SHARDANA ENERGETICA S.R.L.

Oggetto: [ID_VIP: 7810] VILLACIDRO (SU) – Progetto Definitivo per la "Realizzazione di un impianto agri-fotovoltaico su pensilina sito nel comune di Villacidro (SU) per una potenza totale di 51 MW" ed opere connesse di collegamento alla RTN.

Controdeduzioni del proponente al Parere tecnico istruttorio della Soprintendenza speciale per il PNRR del 30.03.2023

Stralcio cartografia PPR Assetto Storico-culturale con evidenziata area impianto e i beni culturali.

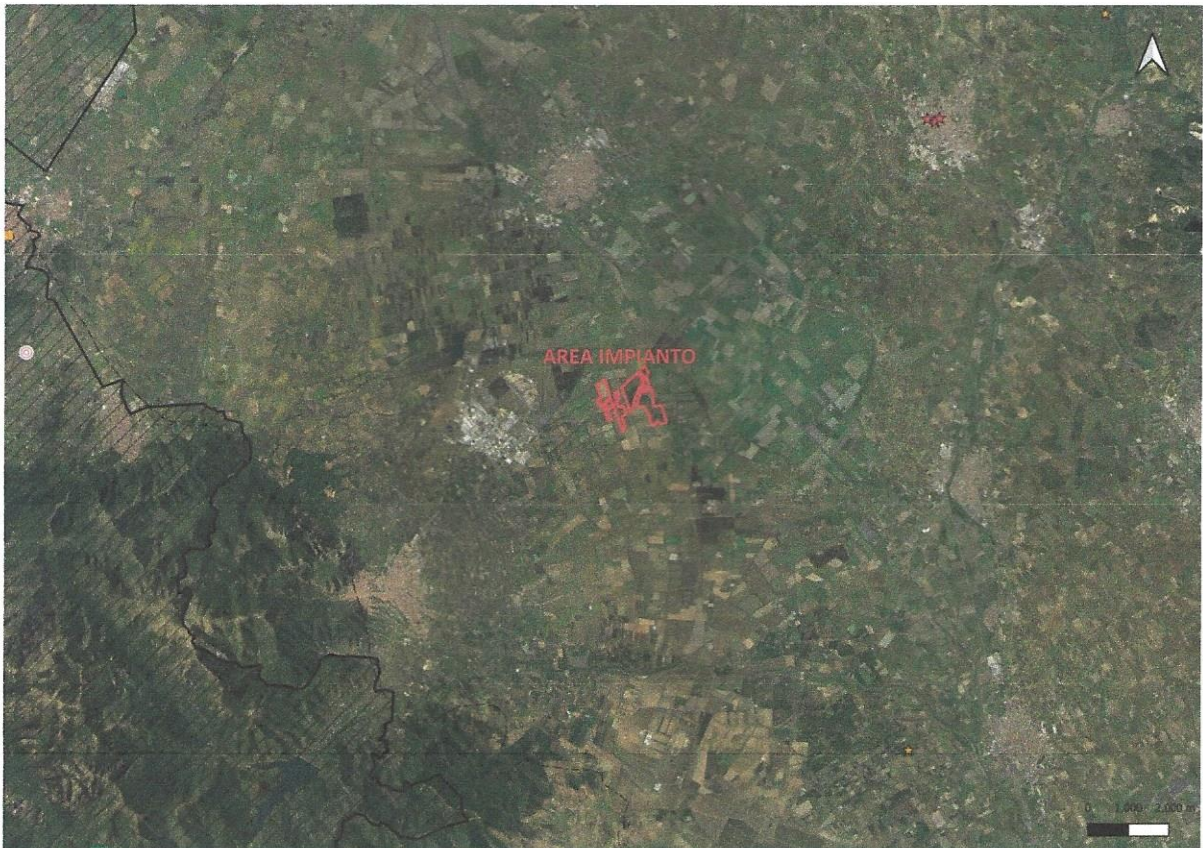
L'impianto proposto risulta essere collocato in aree agricole definite ex lege "idonee" in assenza di vincoli ai sensi della parte seconda del Codice dei beni culturali e del paesaggio, di cui al DLgs 22 gennaio 2004, n. 42. Il progetto non ricade specificamente in zona di vincolo archeologico.

Si riporta di seguito stralcio cartografia di progetto con evidenziati i beni culturali in relazione al perimetro dell'impianto.
